立项申请书

项目名称	项目所属产	立项申请部门	立项申请时间	立项申请人员	期望完成时间
HX25EACRL	2	业务部	2018-12-11	黄金琴 莫习波 / 周倩	2018-12-14

HX25ECRL基础上, 修改LIGHT键操作:

客户型号		深圳市一么么科技有限公司	
CLIENT	客户代码	公用	MODE NO
DRAWING NO	图号	Z804	型 号
EDITION	版本	V08	CHECK
UNIT	单位	MM	审核 (项目)
DRAWN	制图	董庆	APPROVED
制 图	日期		批准 (产品)
			张丹
			2015.11.14

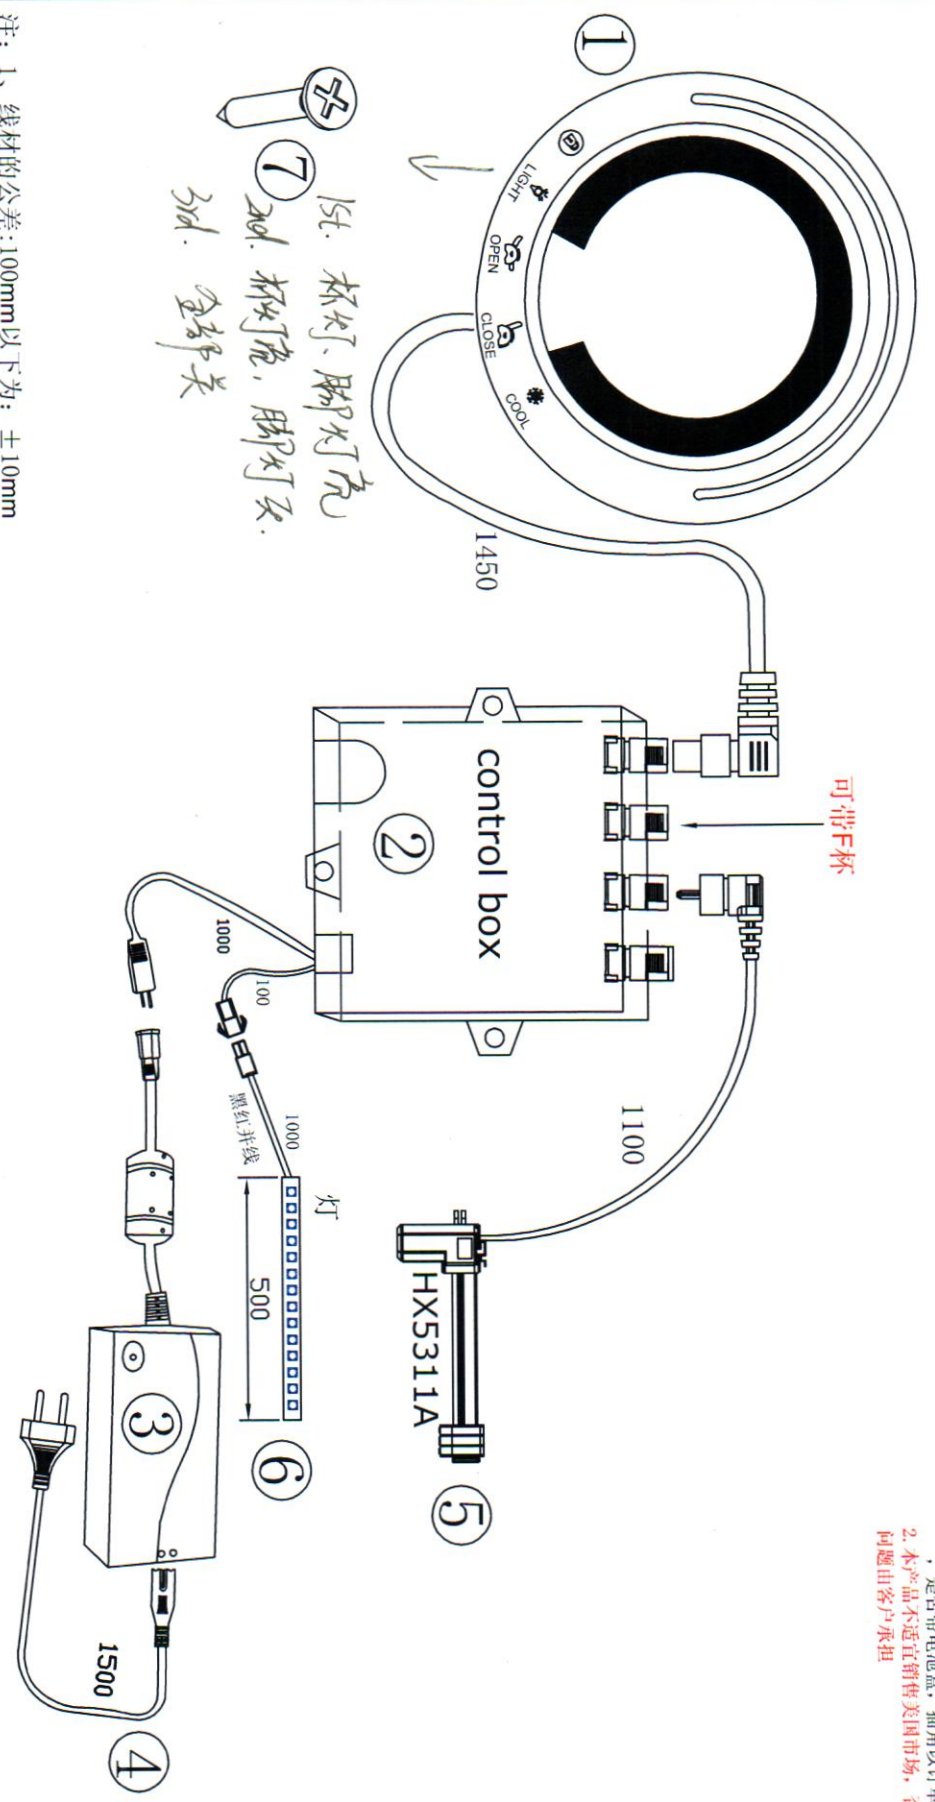
- 1) 按Light键第一下, 杯座+灯带一起亮灯。
- 2) 按Light键第二下, 杯座依然亮灯, 灯带关闭。
- 3) 按Light键第三下, 杯座+灯带一起关闭。
- 4) 其他功能不变。
- 5) 样品需求: 杯座套装/无电源 1套。
- 6) 交期: 12月14日, 客户确认样品要下订单, 重要!
